臺中市霧峰區豐正段 777、786、787、788、789
等五筆地號

地下水補注地質敏感區
基地地質調查及地質安全評估
核定本

第一次審查會議紀錄

委員審查意見回覆表

地質敏感區範圍查詢結果

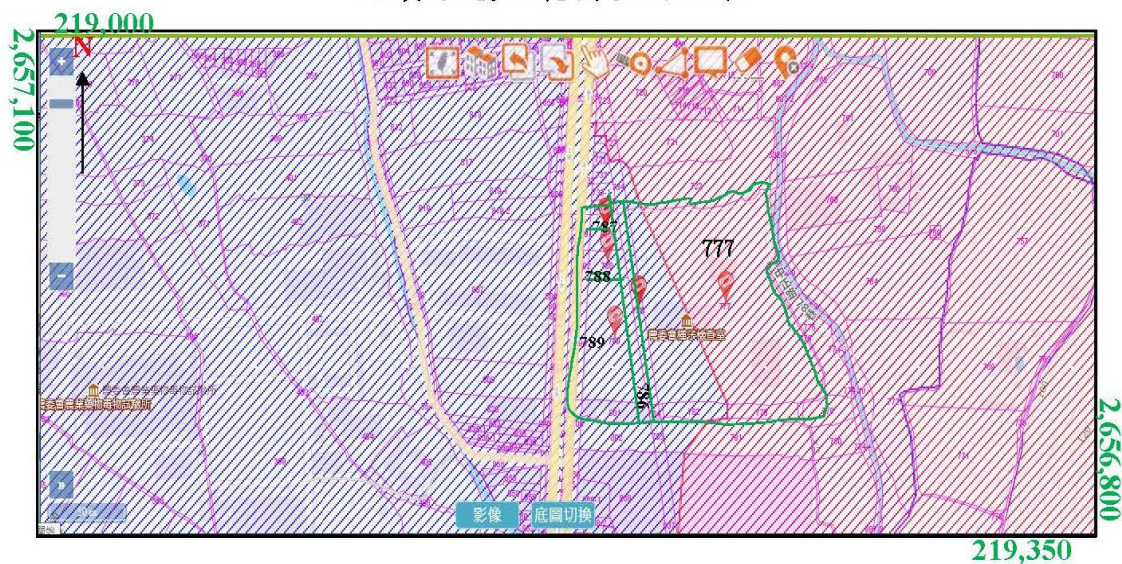
1. Vii-查詢結果，請將申請開發區域、與敏感區重疊的區域及各地號範圍能框示出來。另頁尾標題建議置於標線下方。
2. Vii 摘要，地上 4 層或 5 層？多少面積於補注區內？開挖面積？基地內部透水面積？請說明釐清。
3. P2.報告中 所有每張圖請標示圖例、指北針和比例尺。
4. P2.區域調查範圍，以基地中心 2 公里，圖與文字敘述範圍要一致。
5. 圖 2-1.2-2.2-3 圖資，援引的範圍區域過於遼闊，以大比例尺的底圖做調查為宜。
- 6.P6.5 萬分之 1，筆誤
7. P20.基地現況雖有附照片，應將目前基地內的建物及道路位置標示於圖中。
- 8.P15.補充細部調查如地形判釋、露頭調查及斷層線通過的位置等的內容。
- 9.P19.申請面積與前述不一致，請修正。

1. Vii- 查詢結果，請將申請開發區域、與敏感區重疊的區域及各地號範圍能框示出來。另頁尾標題建議置於標線下方。	已修正。	PVii
---	------	------

圖 2-5、烏日—霧峰水文地質剖面圖
觀測井(2)水位高於觀測井(1)，且呈自流

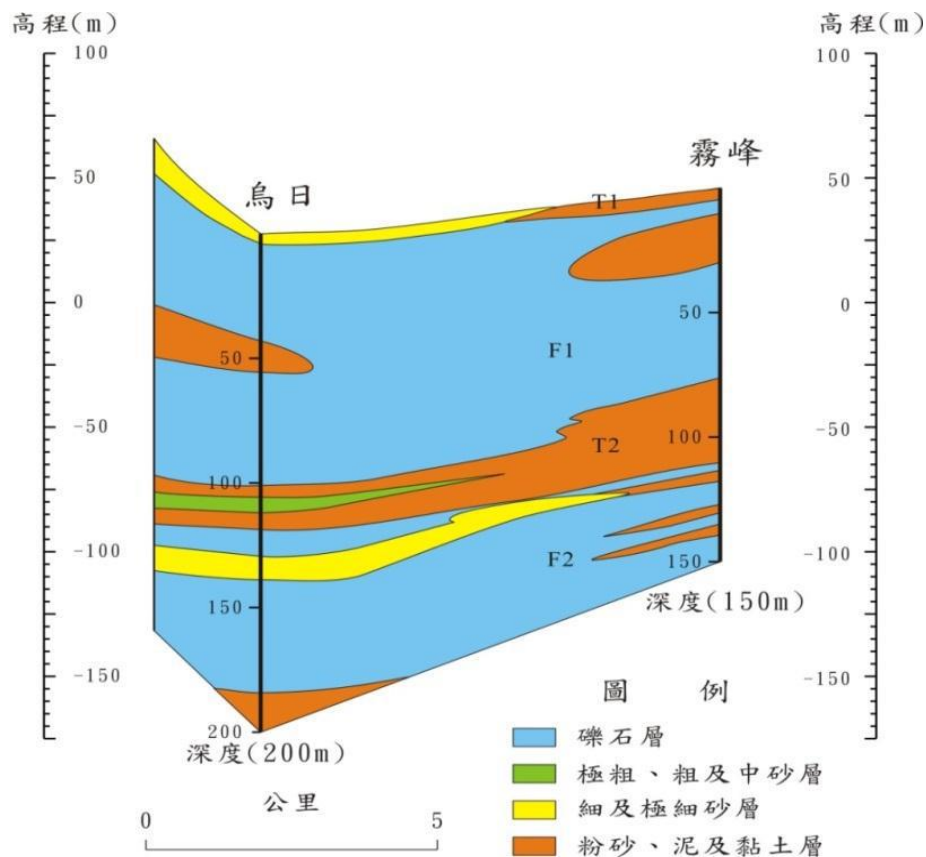
游召集人耀威		
審查意見	回覆	備註
1. 本案777 地號，由於在地質調查與礦業管理中心的網站上查無結果，所依據的是國土測繪中心的資料，建議仍需發文洽詢地方主管機關確認是否位於地質敏感區內。	已請業主「政院農業委員會農業藥物毒物試驗所」以下簡稱「農毒所」去函本案地方主管機關「台中市政府」確認本基地全部與地下水地質敏感區重疊。	
2. 若 777 地號非位於地下水地質敏感區內，建議報告名稱拿掉這一筆地號。	若 777 地號全部位於地下水地質敏感區內。	
3. 報告中每張圖請標示指北針和比例尺。	報告中每張圖皆已標示指北針和比例尺。	
4. 摘要第十八行和3.2.2 一節和第五章第五點「估計本基地的地下水位年平均值大約在地表下20~30 公尺間，鑽探報告顯示30 公尺內無水位，請說明依據的參考資料為何？」	估計本基地下水位年平均值大約在地表下20~30 公尺間是根據 經濟部「臺中盆地地下水補注地質敏感區劃定計畫書」而基地鑽探報告顯示30 公尺內無水位，可能逢估水期，二者之間並無矛盾。	
5. 第一章缺區域調查範圍固和細部調查範圍圖。	已補圖 1-2。	
6. 第二章第一段建議拿掉(地質敏感區調查與評估手冊-地下水補注地調所)之前的文字。	已刪除。	
7. 圖 2-1 請標註本案基地位置。	已標註。	圖 2-1
8. P7 (4)紅土化階地堆積層「輯」山，應為「頭嵙」請修正。	已修正。	P8
9. 圖 2-5 請標示基地位置。	該圖引用經濟部臺中盆地「地下水補注地質敏感區劃定計畫書」主要在註明霧峰地區地水層有二處阻水層，重報告中實

在無法點出本基地坐落處，請見諒。	
10. 圖 2-7 和圖 2-8 請標示基地位置。	同上。	
11.圖 3-2 請套疊地號並加入圖 3-5 和圖 3-6 的剖面位置。	已加入。	
12 .4 .2.2 一節請用圖面說明透水面積和非透水面積之位置和範圍。	已加入。	圖 4-1
張委員寶堂		
1. P.V; 閃開發案名稱，農業藥物試驗所建置「農糧產品安全品質檢驗與情資分析中心建議請加註"興建工程"案。	因標案名稱關係，宜求名稱相同，請見諒。	
2. P.VI;檢核項目之補充說明欄，建議請逐一對應說明，以利檢視，其中區域調查與細部調查項次與補充說明項、次不符，請檢視修正。	已重新檢視。	P.VI
3. P.20~27; 第三章細部調查，圖3-1 現地照片請標示拍照位置及拍照日期，另圖3-2地質鑽孔及圖3-5 基地使用配置，請分別套疊於地籍跨本圖上。	已套疊於基地範圍圖中。	圖 3-1
4. P.28~29; 第四章基地質安全平估，請補附本基地地下水透水面積位置圖(包括透水面積、部分透水面積及全不透水面積)。	已加配置圖。	圖 4-1
5. P.30; 第3.4節，有關本案"挖除土方將委託合格之棄土場進行棄土"，請納入第五章結論與建議事項。	已納入。	P.30
6. P.30;結論與建議之第6 點，開挖工程為開挖地下一樓，建議請註明開挖之深度為幾公	開挖地下 4m。

圖 2-7、烏日至霧峰地區之二維地電阻測線與淺部泥層範圍圖

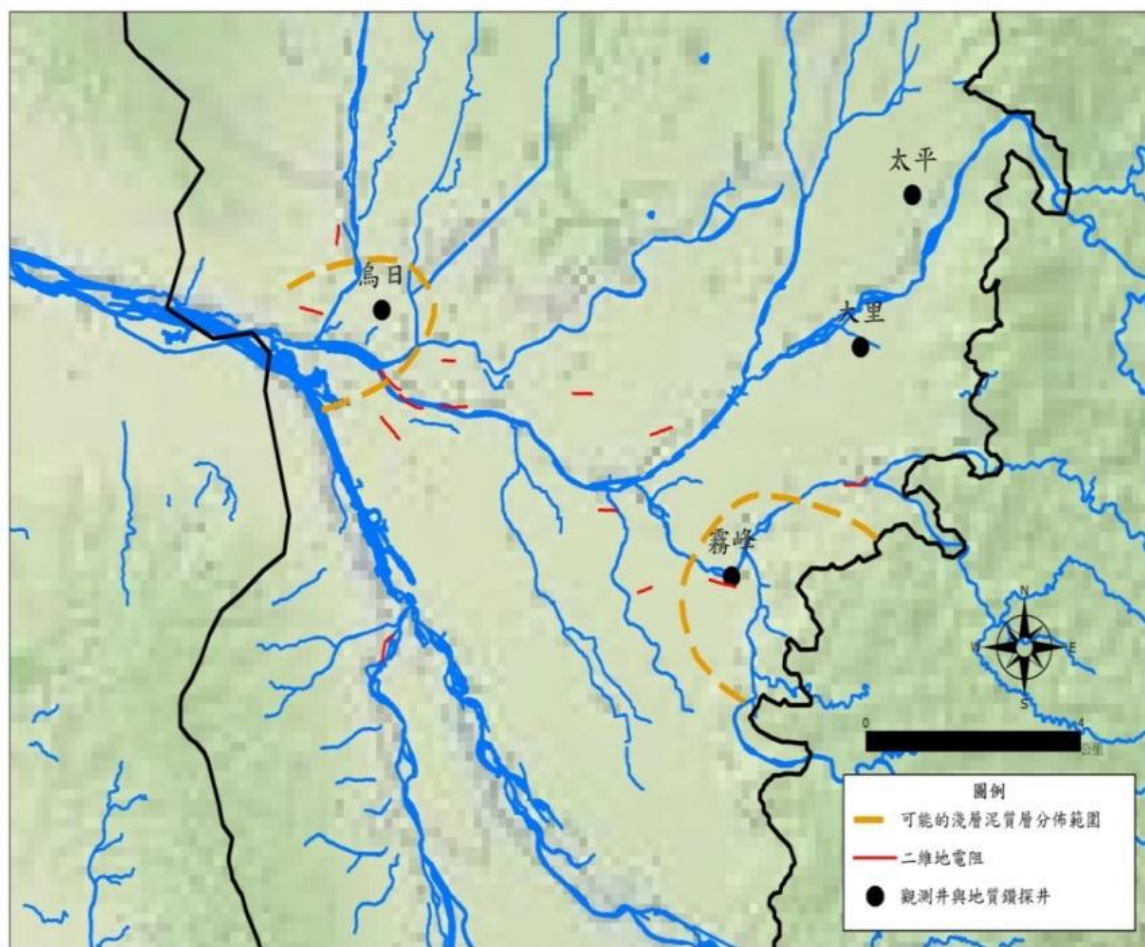
1. 本案 777 地號，由於在地質調查與礦業管理中心的網站上查無結果，所依據的是國土測繪中心的資料，建議仍需發文洽詢地方主管機關確認是否位於地質敏感區內。
2. 若 777 地號非位於地下水地質敏感區內，建議報告名稱拿掉這一筆地號。
3. 報告中 每張圖請標示指北針和比例尺。
4. 摘要 第十八行 和 3.2.2 一節 和第五章 第五點 「估計本基地的地下水位年平均均值大約在地表下 20~30 公尺間」，因鑽探報告顯示 30 公尺內無水位，請說明依據的參考資料為何？
5. 第一章 缺區域調查範圍圖和細部調查範圍圖。
6. 第二章 第一段建議拿掉(地質敏感區調查與評估手冊-地下水補注 地調所)之前的文字。
7. 圖 2-1 請標註本案基地位置。
8. P7 (4)紅土化階地堆積層 「輯」山，應為「崙」，請修正。
9. 圖 2-5 請標示基地位置。
- 10.圖 2-7 和圖 2-8 請標示基地位置。
- 11.圖 3-2 請套疊地號並加入圖 3-5 和圖 3-6 的剖面位置。
- 12.4.2.2 一節 請用圖面說明透水面積和非透水面積之位置和範圍。

圖 2-8、臺中盆地地下水層 F1 平均水位分布圖

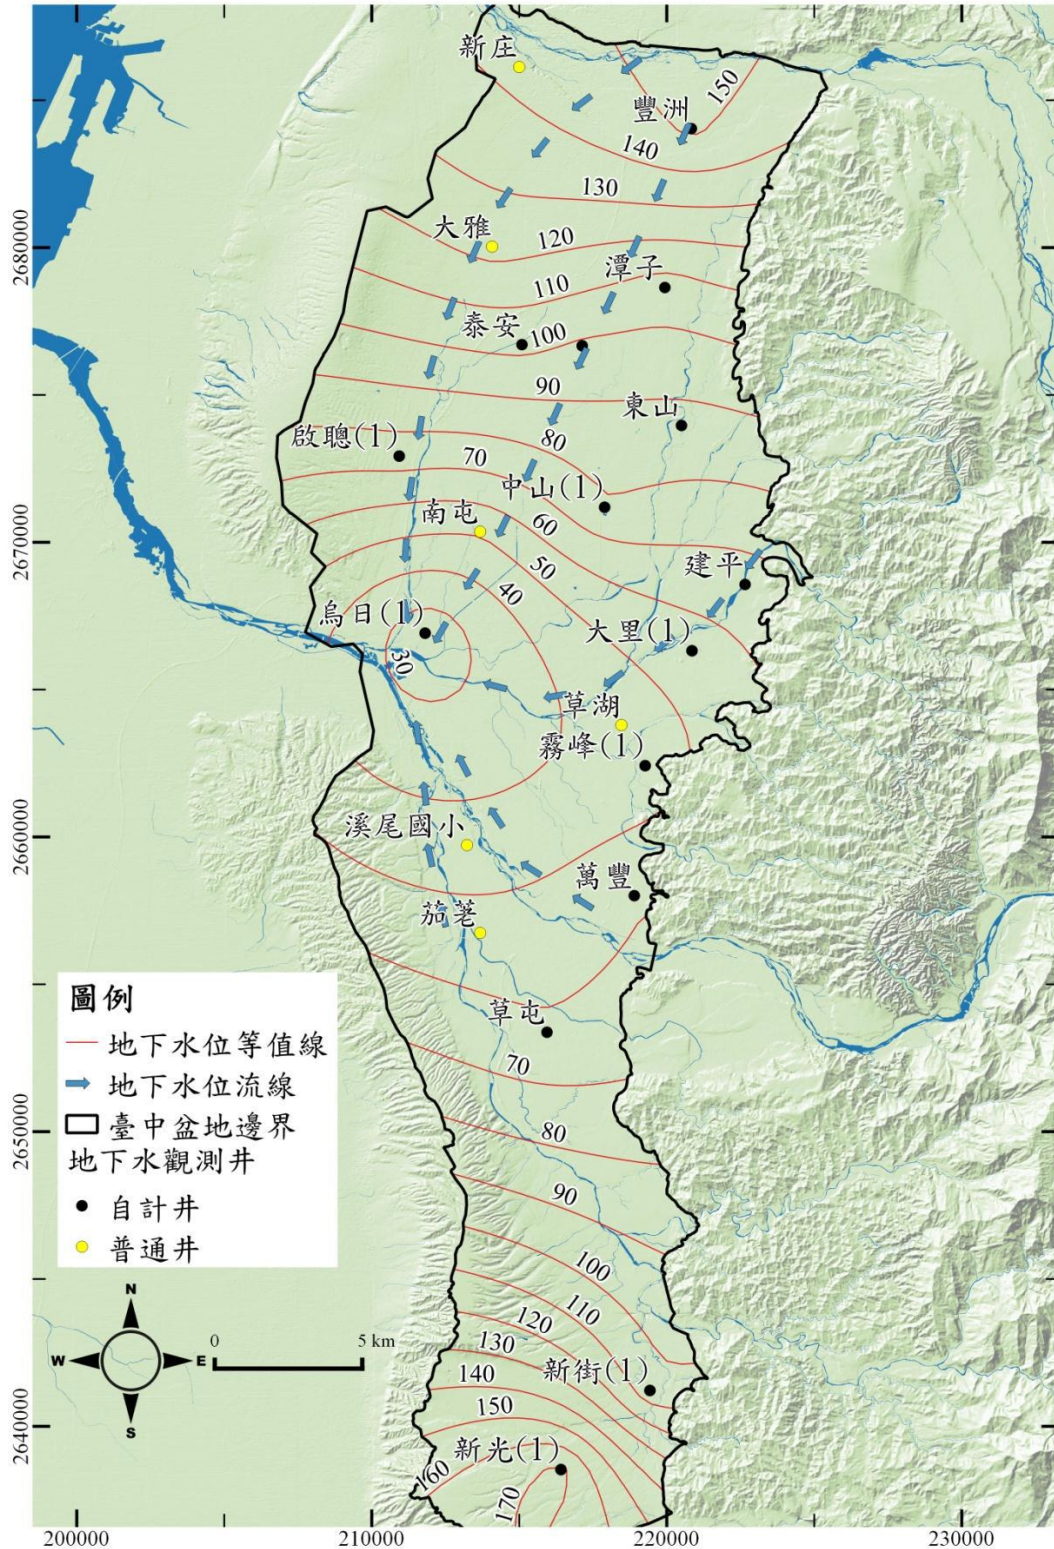
1. 第 18 頁中提到”經濟部水利署「水文水資源管理供應系統」……，大里、霧峰地區約在地表下 10-20m 深內；而本次調查於鑽探深度 30m 內未量得地下水位，建議再多查詢區域地下水位分佈來評估基地枯水期及雨水期之地下水位分佈及地下水位是否受新設地下水深水井抽水影響？
2. 第 19 頁中之地下水位分佈圖中之地下水位等值線是否為地下水位等高程線？
3. 建議補附建築配置圖以說明基地留存之透水面積比率？

1. 第18 頁中提到"經濟部水利署「水文水資源、管理供應系統J '大里、霧峰地區約在地表下10-20m 深內;而本次調查於鑽探深度30m 內未量得地下水位，建議再多查詢區域地下水位分佈來評估基地枯水期及雨水期之地下水位分佈及地下水位是否受新設地下水深水井抽水影響？	本基地鑽探深度 30m 內未量得地下水。是因枯水期，而經濟部水利署的霧峰地區約在地表下 10-20m 深內是全年平均質而且是針對全霧峰地區，二者代表數字不一樣，而且基地附近並無新設。地下水深水井。	
2. 第 19 頁中之地下水位分佈圈中之地下水位等值線是否為地下水位等高程線？	是地下水等高線。	
3. 建議補附建築配置圖以說明基地留存之透水面積比率？	已加配置圖

圖 3-2、基地地質圖暨鑽孔配置圖

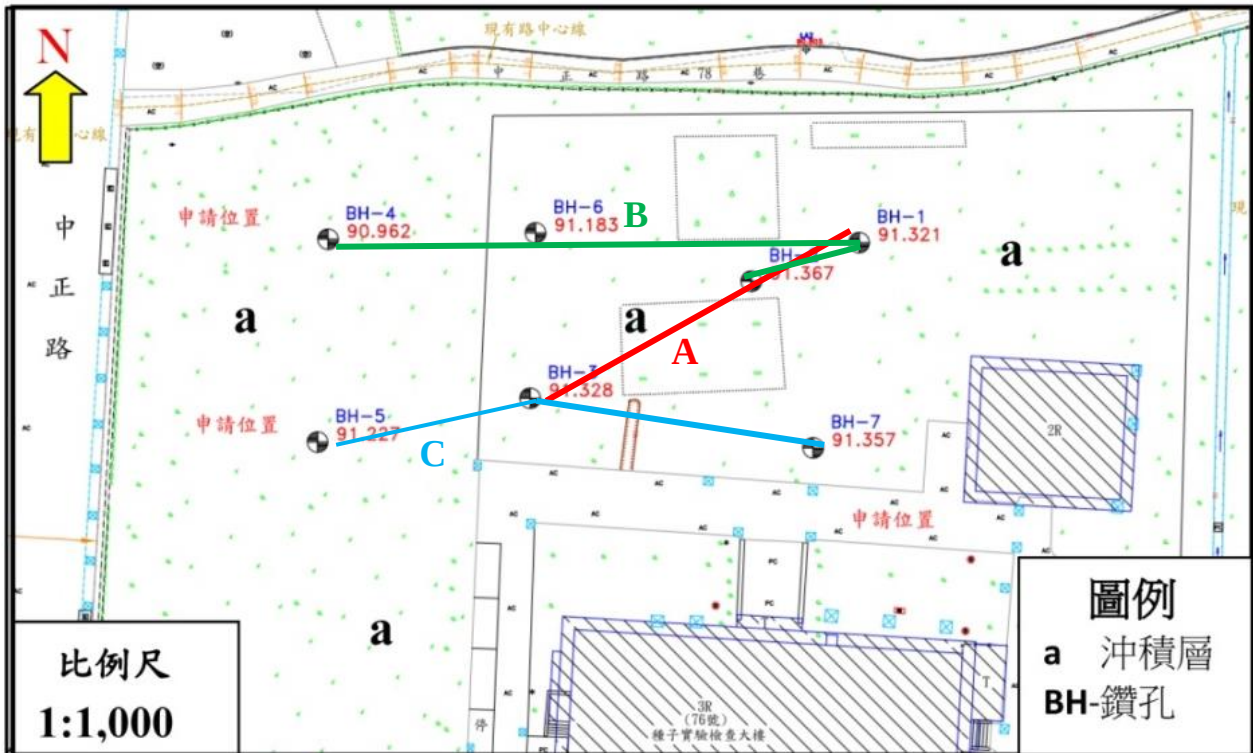
1. 請重新確認霧峰區豐正段 777 地號是否為地下水補注地質敏感區。若為地下水補注地質敏感區，請修正相關內容。
2. 摘要最後一段，本基地面積 16319.18 平方公尺，開發後基地透水面積為 13205.03 平方公尺。 $13205.03 \div 16319.18 = 81\% > 60\%$ 。符合相關規範。其說明與 4.2.2 節不符，請澄清。
3. 3.1 節中說明，本基地面積約 2 公頃，既然基地面積已定(16319.18 平方公尺)，建議寫精準些。
4. 請重新檢視本報告所附的圖，是否有標註基地範圍、坐標、指北及圖例(或註解)，若有欠缺或部分欠缺者，建議補齊。
5. 區域地質調查範圍，各圖標示範圍請統一。
6. 3.2.1 節，有關地層分布之第 3 層次為棕黃色砂岩偶夾黑灰色卵礫石層，請澄清此層次是否為岩盤。
7. 圖 3-2、基地地質圖暨鑽孔配置圖，建議底圖採用基地範圍，才可顯示鑽孔配置與基地範圍的關係。

10. P23.圖 3-2 需將基地的岩性區分出來，非以沖積層帶過。

2. Vii 摘要，地上4 層或5 層? 多少面積於補注區內?開挖面 積?基地內部透水面積?請說明 釐清。	已加強釐清。	
3.P2.報告中所有每張圖請標示 圖例、指北針和比例尺。	已加入	
4.P2. 區域調查範圍，以基地中 心 2 公里，圖與文字敘述範圍 要一致。	已修正一致。	P3
5.圖 2-1.2-2.2-3 圖資，援引的 範圍區域過於遼闊，以大比例 尺的底圖做調查為宜。	已重新修正。	
6.P6.5 萬分之 1'筆誤	已修正。	
7. P20.基地現況雖有附照片，應 將目前基地內的建物及道路位 置標示於圖中。	已加註圖中。	
8.P15.補充細部調查如地形判 釋、露頭調查及斷層線通過的 位置等的內容。	已補充。	
9.P19. 申請面積與前述不一致 ，請修正。	已修正。	
10. P23. 圖 3-2 需將基地的岩 性區分出來，非以沖積層帶過 。	基地內並露頭呈現，平面 圖無法以岩性區分，僅能 以沖積層稱之，但在地下 剖面圖中視以岩性區分。	
11. P28. 建物以外區域是否全 為透水面積，請再根據現況闡 述。	除建物外道路預定定也設 為非透水面積。

圖 3-3、基地地質剖面示意圖 A 剖面(BH-1~BH-3)

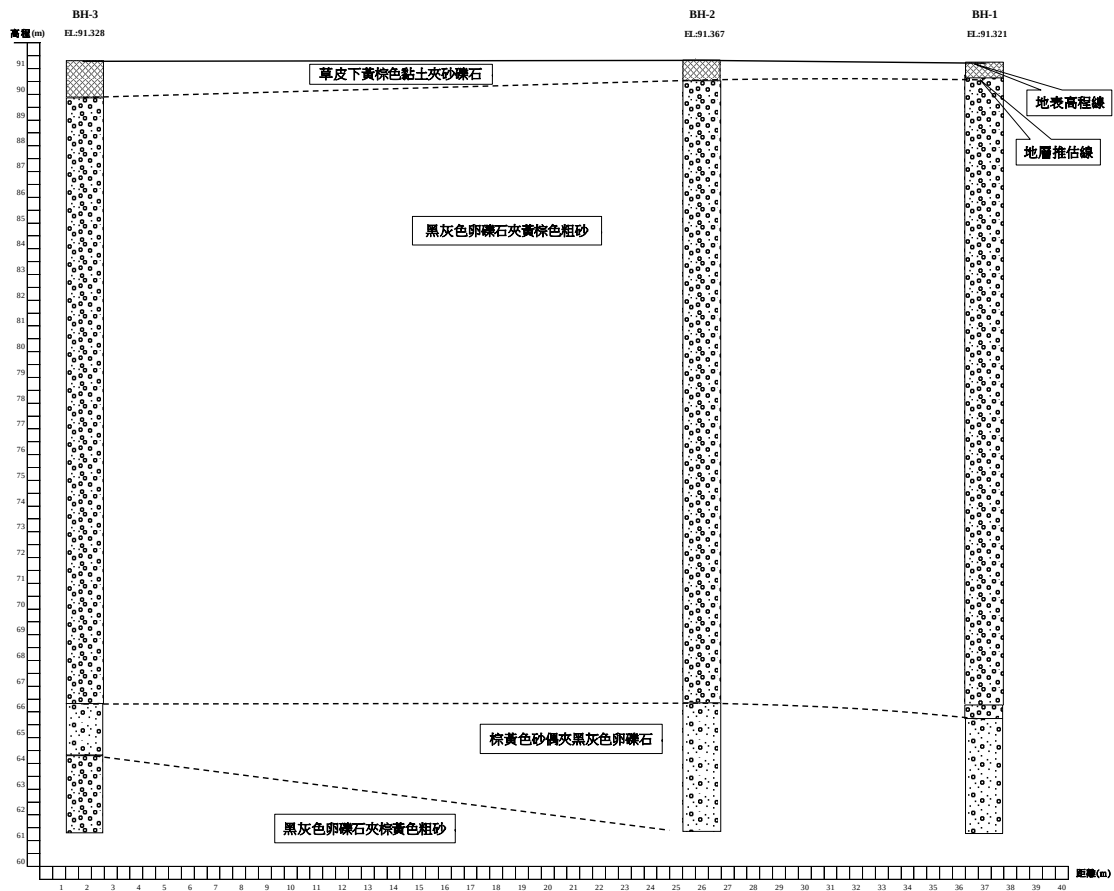
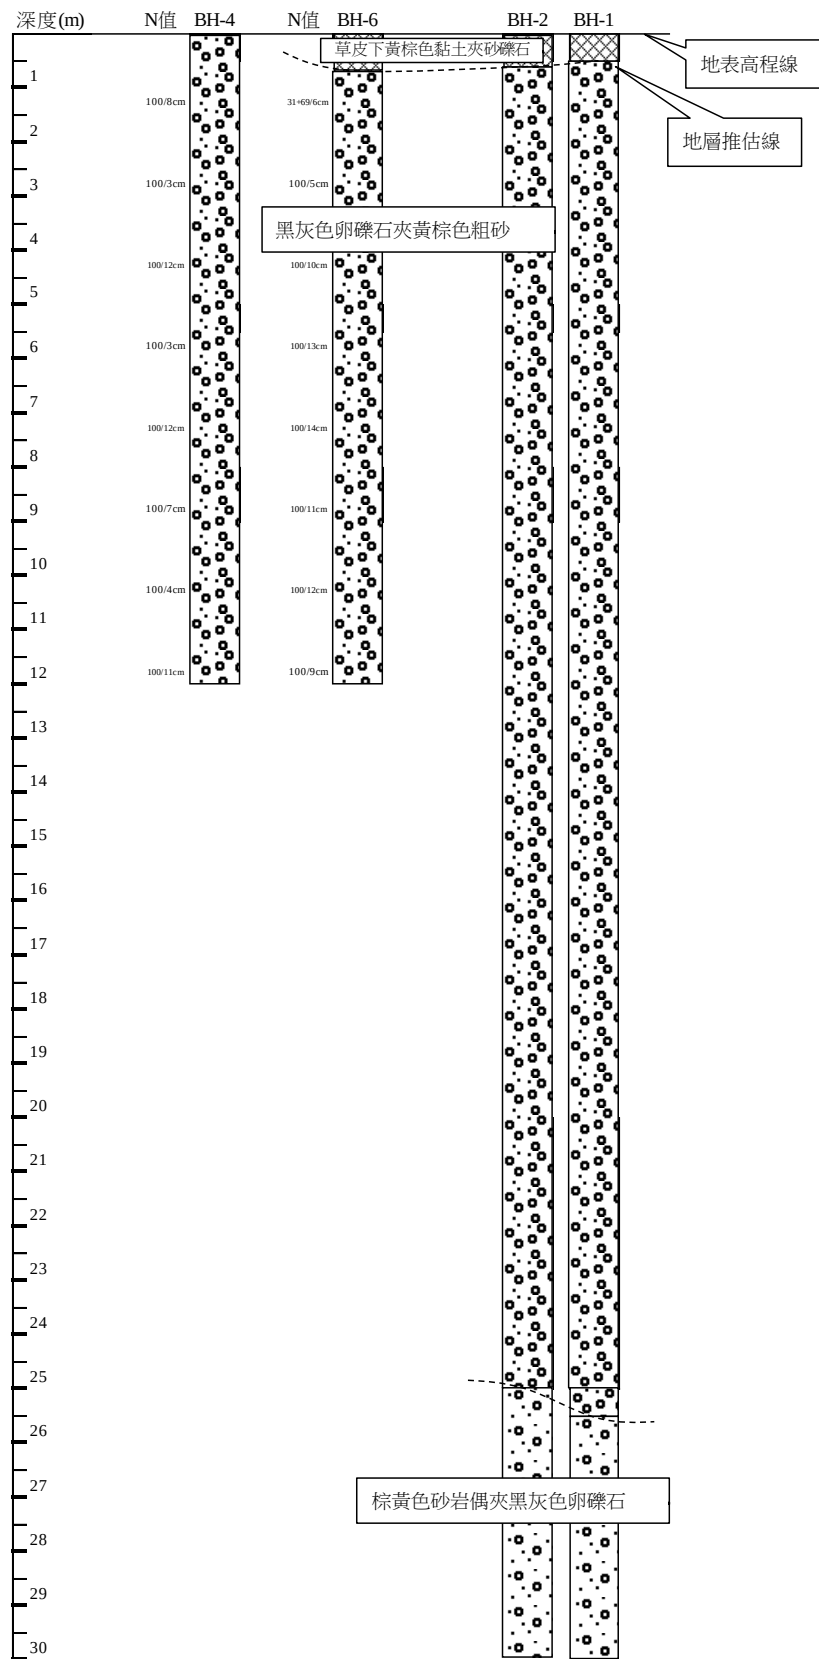
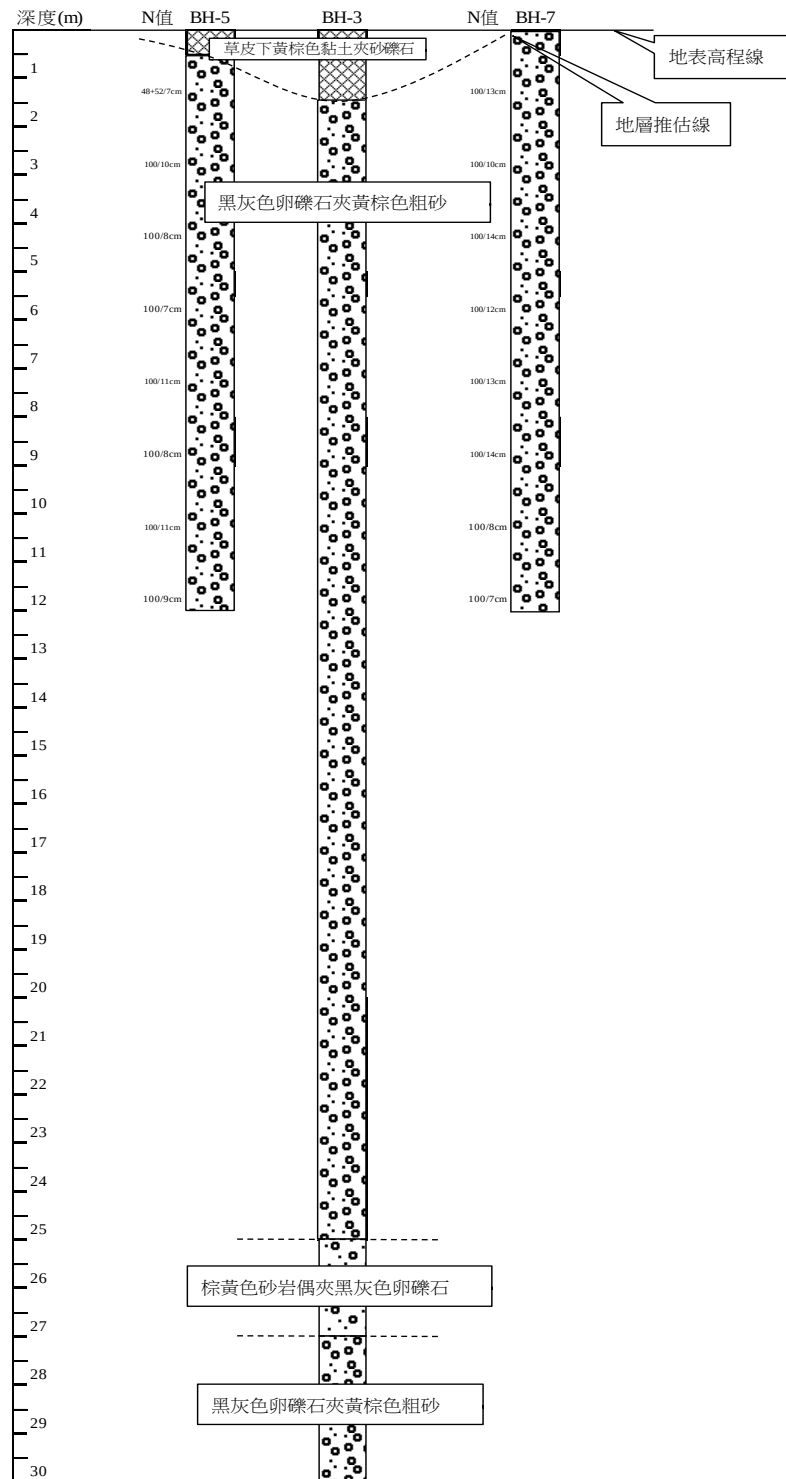
8. 圖 3-3 及 3-4，此為鑽孔柱狀圖，建議重劃具有比例之地質剖面圖，其剖面位置建議標註於圖 3-2 中。
9. 圖 3-5、基地使用配置圖，建議底圖採用基地範圍(全部)，才可顯示土地開發後基地使用配置與基地範圍的關係。圖中建議標註計算本計畫開發後土地透水面積百分比相關配置。
- 10.4.2.2 土地透水面積百分比，文中說明未來開發後有建物面積、道路面積二類，請澄清如圖 3-1、基地現況照片所示之既有設施、建物與道路，與開發後建物、道路的對應關係。

尺?		
黃委員建忠		
1.請重新確認霧峰區豐正段777地號是否為地下水補注地質敏感區。若為地下水補注地質敏感區，請修正相關內容。	已修正相關內容。	
2.摘要最後一段，本基地面積16319.18 平方公尺，開發後基地透水面積為13205.03 平方公尺。 $13205.03/16319.18=81\% > 60\%$ 。符合相關規範。其說明與4.2.2 節不符，請澄清。	已重新檢視透水面積。	
3. 3.1 節中說明，本基地面積約2 公頃，既然基地面積已定(16318.98 平方公尺)，建議寫精準些	已改， 1 6318.98 平方公尺 。	
4. 請重新檢視本報告所附的圖，是否有標註基地範圍、坐標、指北及圖例(或註解)，若有欠缺或部分欠缺者，建議補齊。	已重新檢視各圖。	
5. 區域地質調查範圍，各圖標示範圍請統一。	已統一標示。	
6. 3.2.1 節，有關地層分布之第3 層次為棕黃色砂岩偶夾黑灰色卵礫石層，請澄清此層次是否為岩盤。	砂岩偶夾黑灰色卵礫石層並非岩盤，而是礫石中的凸鏡體。	
7. 圖3-2 、基地地質圖暨鑽孔配置圖，建議底圖採用基地範圍，才可顯示鑽孔配置與基地範圍的關係。	已更換。	
8. 圖3-3 及3-4 此為鑽孔柱狀圖，建議重劃具有比例之地質剖面圖，其剖面位置建議標示主於圖3-2 中。	已加同比例的 BH-1~BH-3 的剖面圖。

圖 3-5、基地使用配置圖

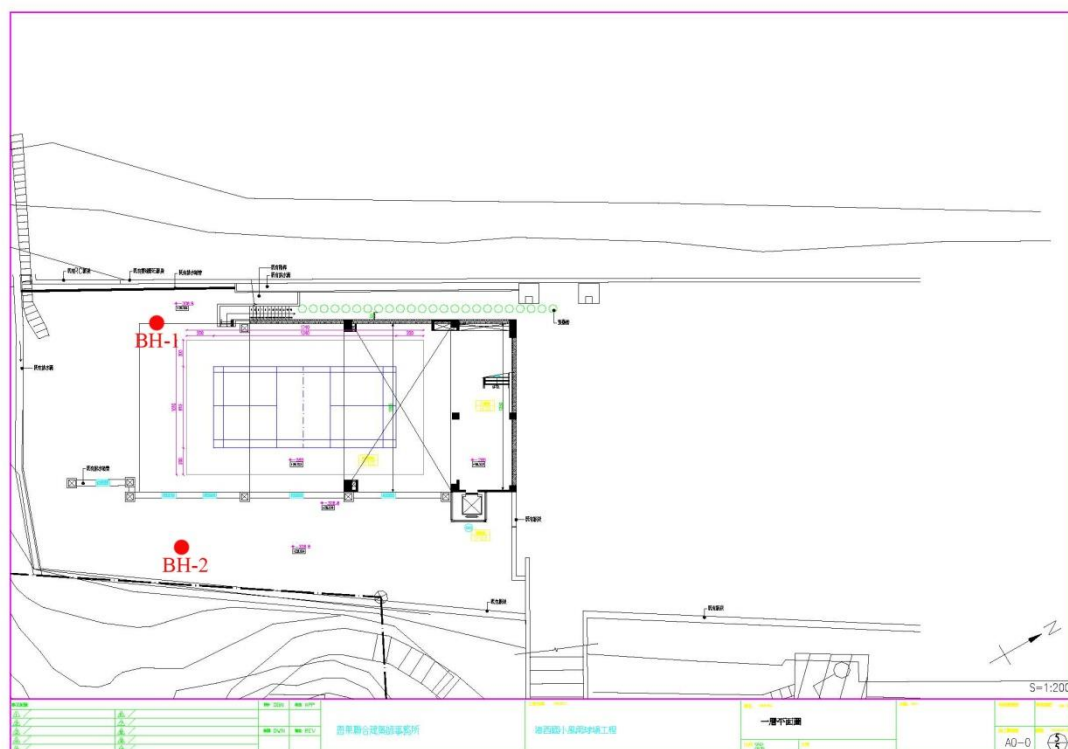
1. P.V;開開發案名稱，農業藥物試驗所建置「農糧產品安全品質檢驗與情資分析中心」，建議請加註"興建工程"案。
2. P.VI;檢核項目之補充說明欄，建議請逐一對應說明，以利檢視，其中區域調查與細部調查項次與補充說明項次不符，請檢視修正。
3. P.20~27; 第三章細部調查，圖 3-1 現地照片請標示拍照位置及拍照日期，另圖 3-2 地質鑽孔及圖 3-5 基地使用配置，請分別套疊於地籍謄本圖上。
4. P.28~29;第四章基地質安全平估，請補附本基地地下水透水面積位置圖(包括透水面積、部分透水面積及全不透水面積)。
5. P.30;第 3.4 節，有關本案"挖除土方將委託合格之棄土場進行棄土"，請納入第五章結論與建議事項。
6. P.30;結論與建議之第 6 點，...開挖工程為開挖地下一樓..，建議請註明開挖之深度為幾公尺？

9. 圖3-5、基地使用配置圖，建議底圖採用基地範圍(全部)，才可顯示土地開發後基地使用配置與基地範圍的關係。圖中建議標註計算本計畫開發後土地透水面積百分比相關配置。	已加配置圖，	圖 4-1
10.4.2.2 土地透水面積百分比，文中說明未來開發後有建物面積、道路面積二類，請澄清如圖3-1、基地現況照片所示之既有設施、建物與道路，與開發後建物、道路的對應關係。	已重新說明。	圖 4-1
